GEMEINDE BETZENWEILER

III) Ergebnisse aus der Beteiligung der Öffentlichkeit und Behörden im Rahmen der öffentlichen Auslegung sowie deren Abwägung, Stellungnahme und Beurteilung

Fassung vom: 19.08.2022

Bebauungsplan „Miesach - West“

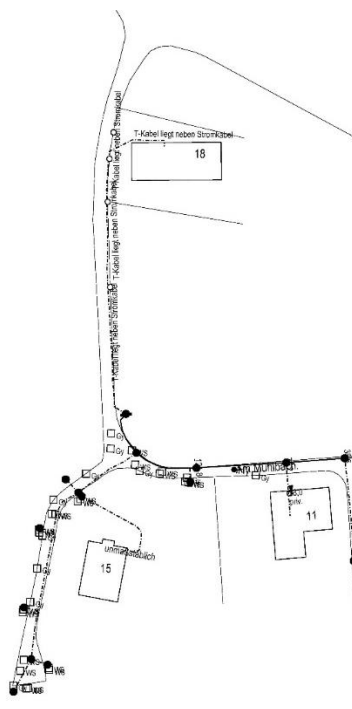
Im Planbereich befinden sich Telekommunikationslinien der Telekom, die aus beigefügtem Plan ersichtlich sind.

Der Bestand und der Betrieb der vorhandenen TK-Linien müssen weiterhin gewährleistet bleiben.

Wird zur Kenntnis genommen und beachtet.
